PN-EN 818-4+A1:2008/Ap1

**Łańcuch o ogniwach krótkich do podnoszenia
ładunków**

Część 4: Zawiesia łańcuchowe

Treść poprawki

Figure 6 — Sections of slings to which manufacturing proof force is applied

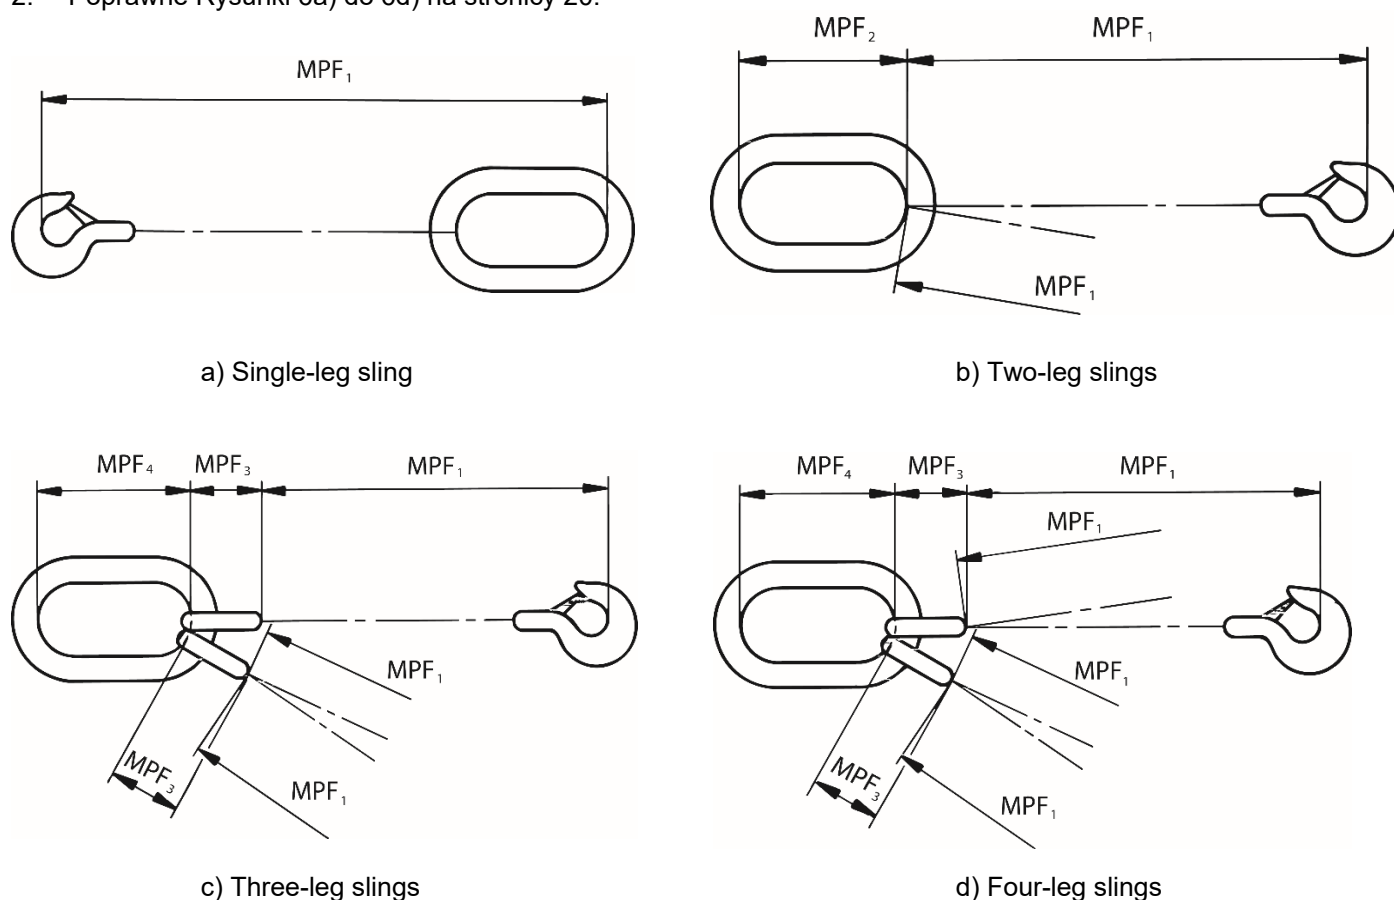
W niniejszym Załączniku krajowym NA podano poprawną treść Podrozdziału 6.2.1 oraz Rysunki 6a) do 6d), które w oryginale EN 818-4:1996+A1:2008 są błędne:

2. Poprawne Rysunki 6a) do 6d) na stronie 20:
